改善箇所説明図

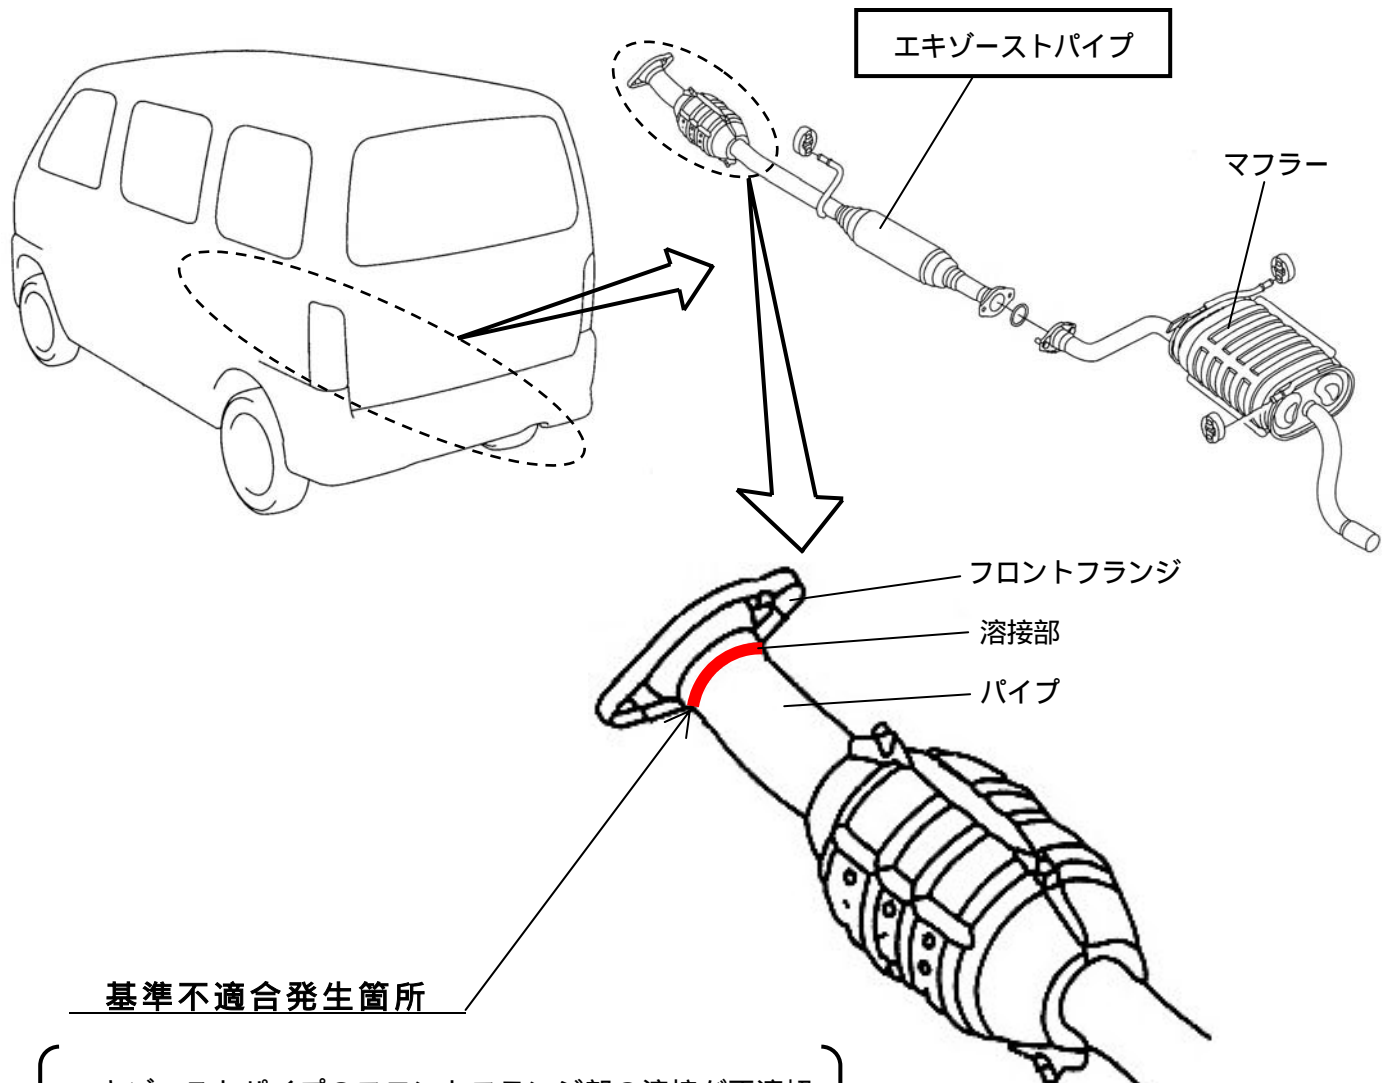
エキゾーストパイプのフロントフランジ部の溶接が不適切なため、溶接強度が不十分なものがある。そのため、そのままの状態で使用を続けると、走行中の振動により溶接部が剥れ、排気ガスが漏れて騒音が増大するおそれがある。

全車両、エキゾーストパイプを良品と交換する。

識別：ID プレートの下部に緑色のシールを貼付する。
